「再処理施設の位置、構造及び設備の基準に関する規則の制定等を受けた六ヶ所再処理工場の変更」における一部内容の変更について

2017年4月

日本原燃株式会社

図-1 北換気筒の耐震補強の概要

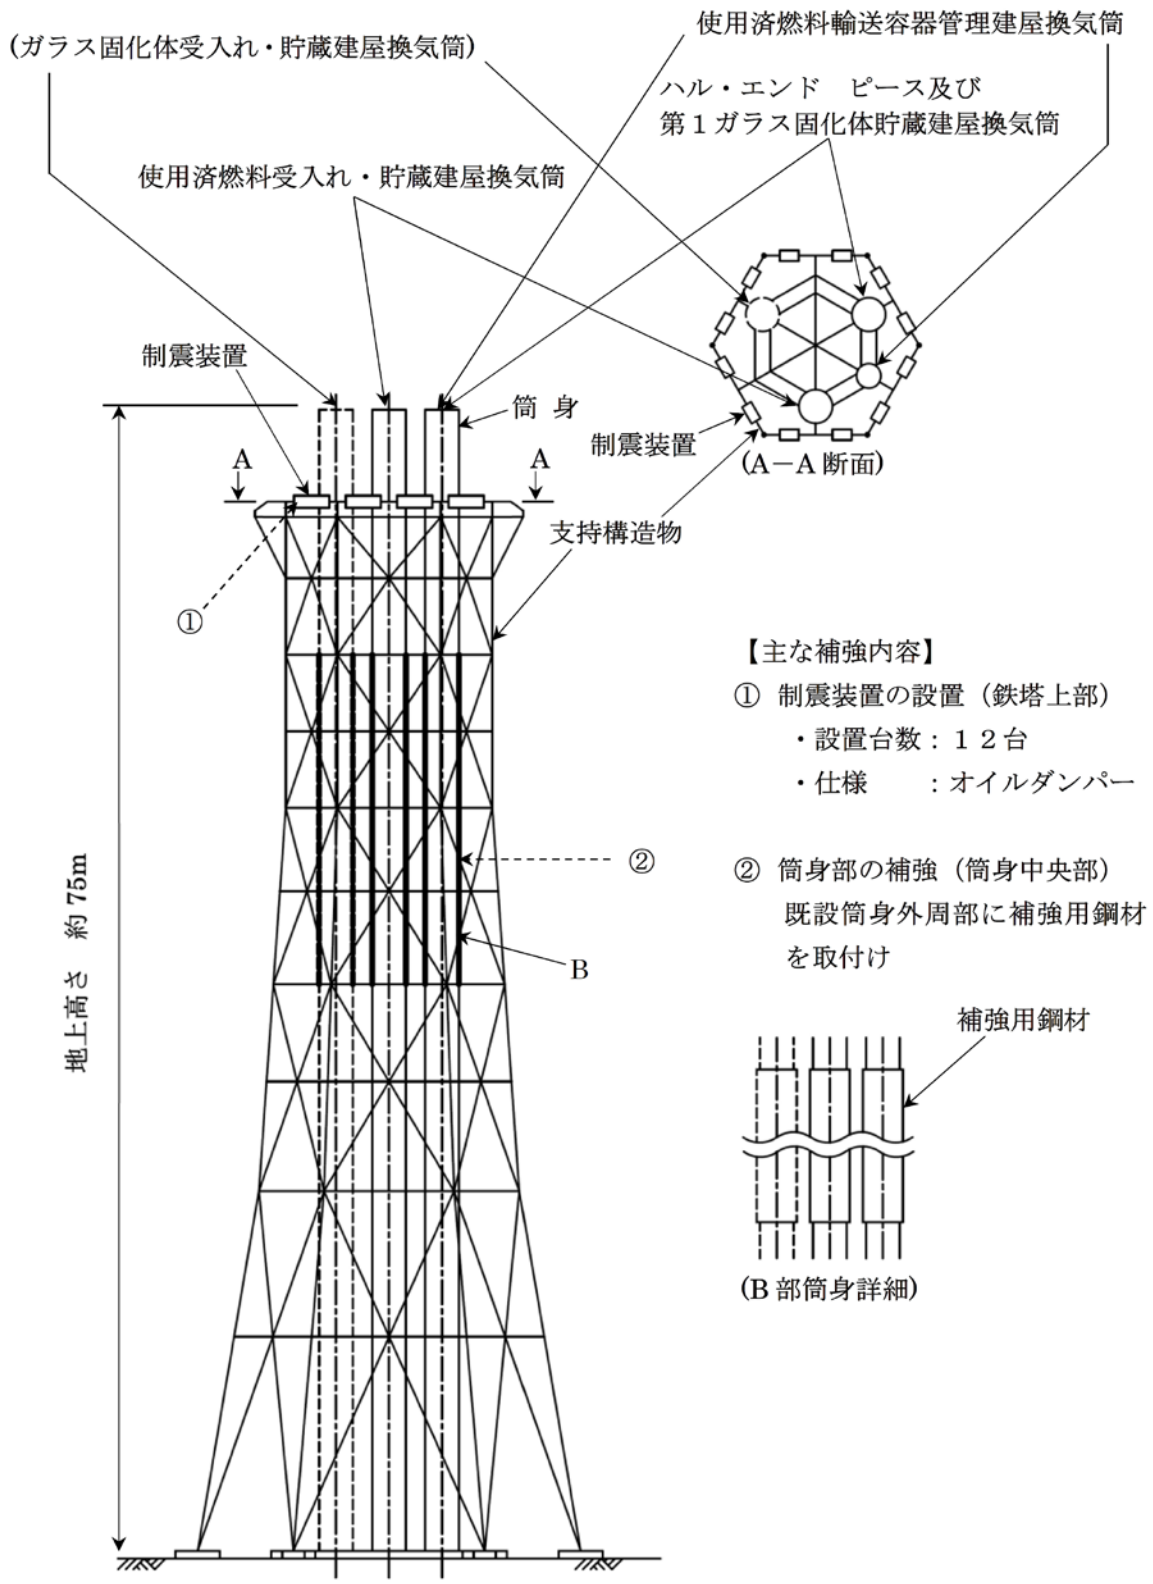
北換気筒は、耐震Cクラスの設備であるが、隣接する使用済燃料受入れ・貯蔵建屋の安全冷却水系冷却塔に波及的影響を与えないように、基準地震動 S_s に対して十分な耐震性を有したものとする必要がある。

今回、鉄塔上部に12台のオイルダンパーを設置するとともに、筒身中央部の補強を行い、十分な耐震性を有したものとする。

北換気筒の耐震補強の概要を図-1に示す。

図-2 硝酸ヒドラジン受入れ貯槽の地下移設（新設）の概要

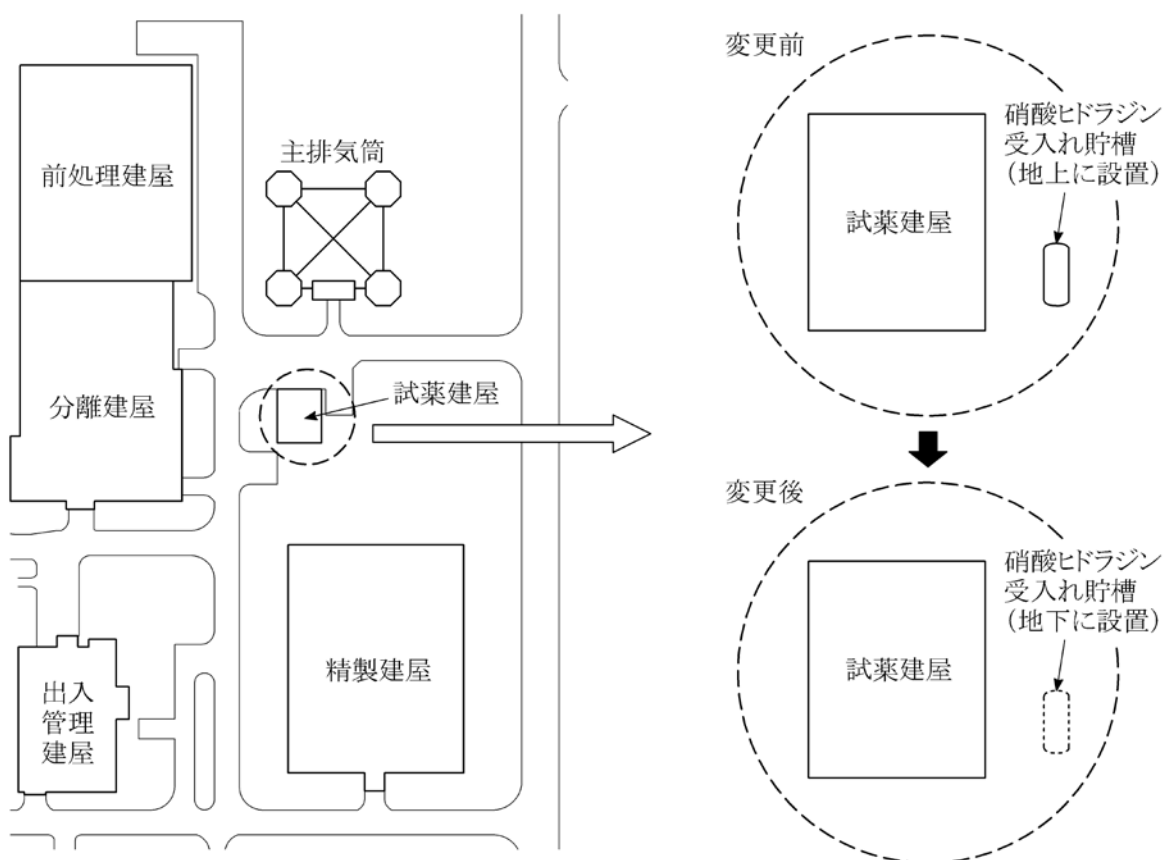
分離施設、精製施設において、3価のプルトニウム等の酸化を防止するために用いる硝酸ヒドラジン（危険物第5類〔自己反応性物質〕）については、試薬建屋東側の屋外に設置している硝酸ヒドラジン受入れ貯槽に貯蔵している。

今回、硝酸ヒドラジン受入れ貯槽を、航空機墜落による火災の熱影響を受けないように、地下に移設（新設）する。

硝酸ヒドラジン受入れ貯槽の地下移設（新設）の概要を図-2に示す。

図-3 ウラン・プルトニウム混合脱硝建屋における追加対策

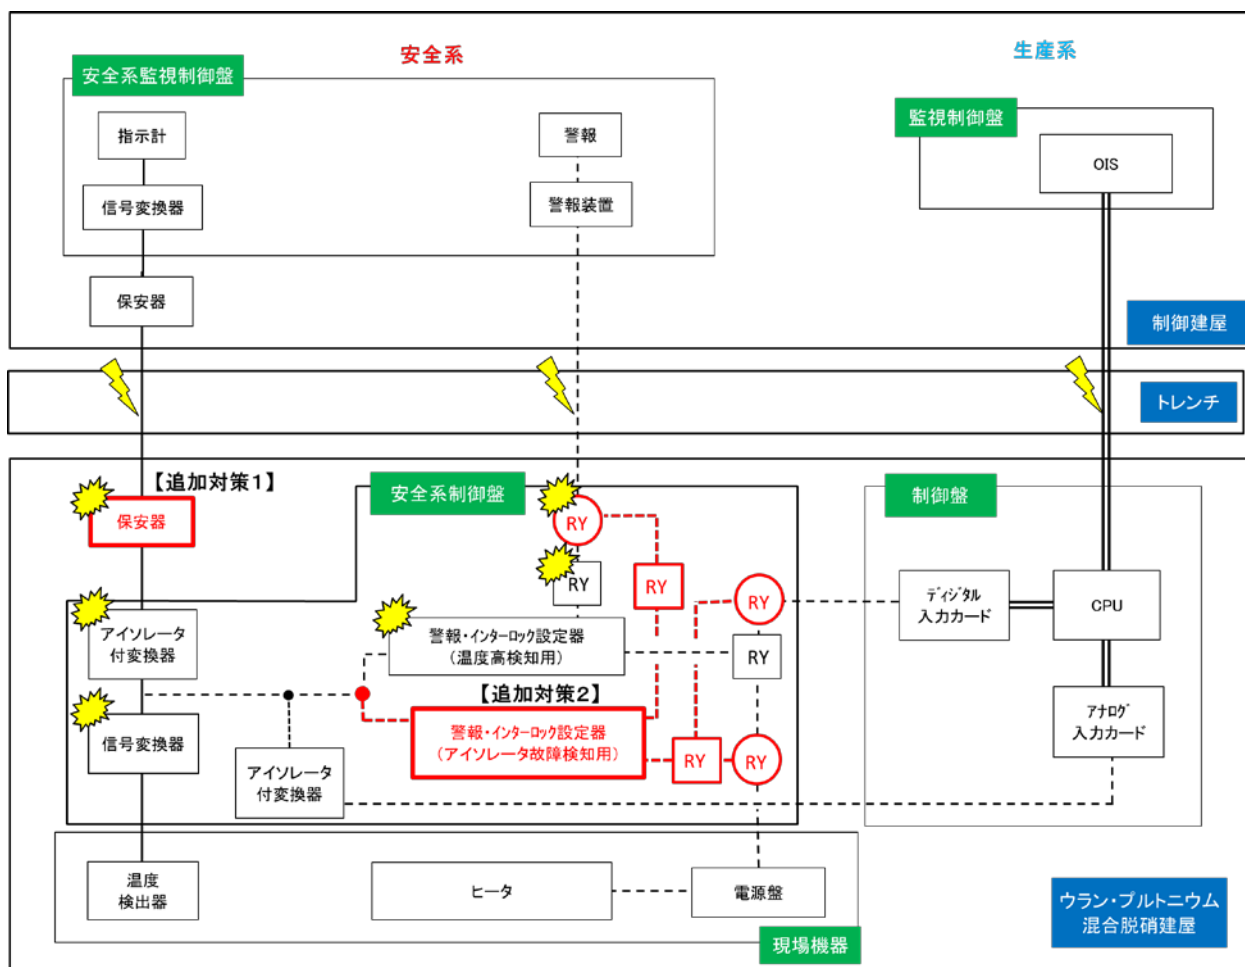
ウラン・プルトニウム混合脱硝建屋における追加対策を図－3に示す。

【追加対策1：保安器の設置】

間接雷に対する設計の一環として、安全上重要な施設とアナログ信号を取り合う設計対象施設に保安器を設置。

【追加対策2：還元炉、焙焼炉のヒータ部過熱停止回路機能喪失時の自動運転停止機能追加】

想定を超える落雷に対する設計の一環として、還元炉、焙焼炉のヒータ部温度高による加熱停止回路の機能喪失（アイソレータ付変換器の故障）を検知し、自動的に運転を停止する機能（警報・インターロック設定器（アイソレータ故障検知用）等）を追加。

図－4 出入管理装置等の増設、フェンスの拡張の概要

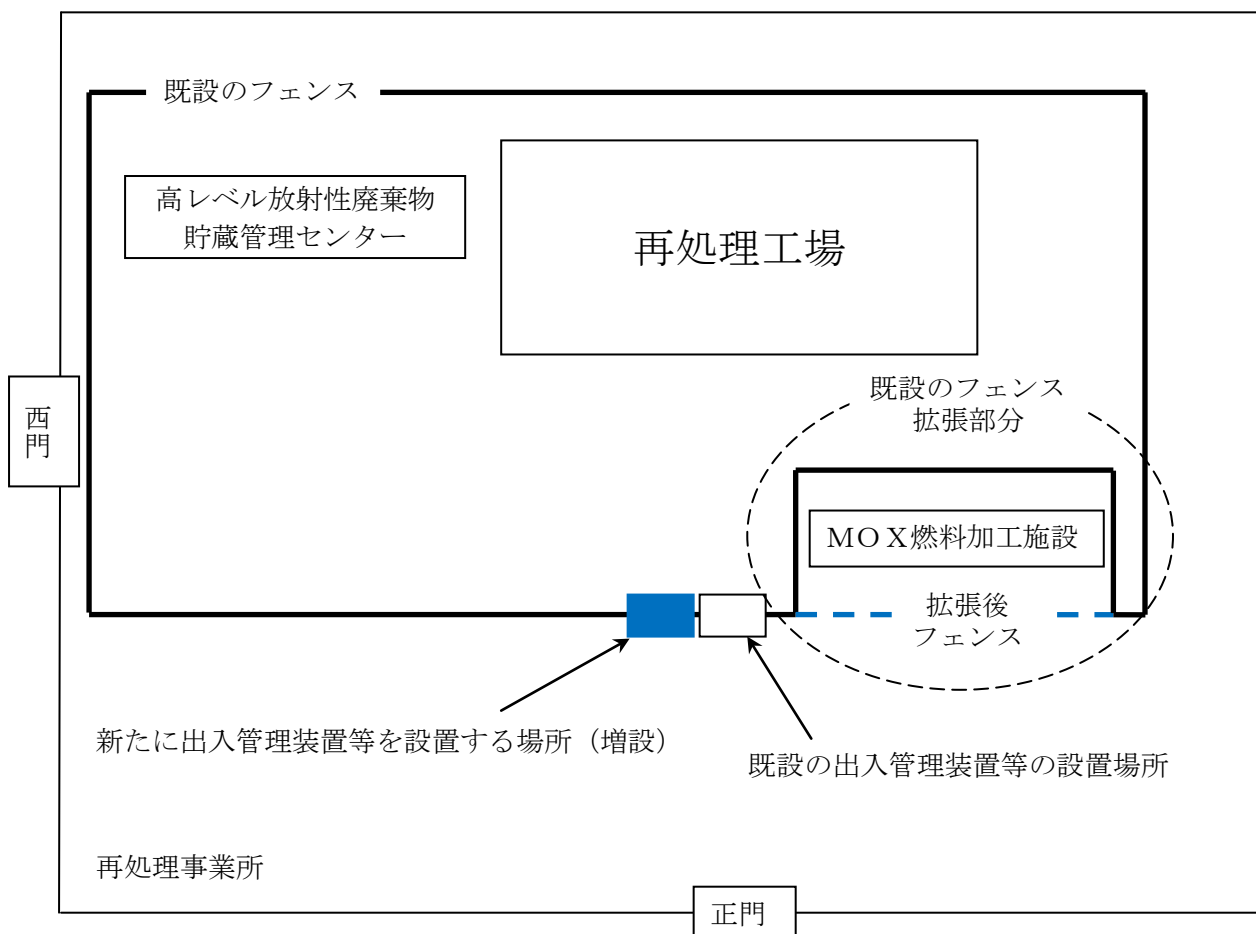
再処理工場しゅん工後の要員の増加に伴う入域者の増加及びMOX燃料加工施設しゅん工に伴う要員の増加に対応できるよう、既設の出入管理装置等に加えて、新たに出入管理装置等を設置する。

MOX燃料加工施設がフェンス内となるように、既設のフェンスの拡張を行う。

変更前（既設）	変更後（拡張後）
フェンスの範囲	MOX燃料加工施設を含まず	MOX燃料加工施設を含む
配置概要	図－4 出入管理装置等の増設、フェンスの拡張の概要 参照
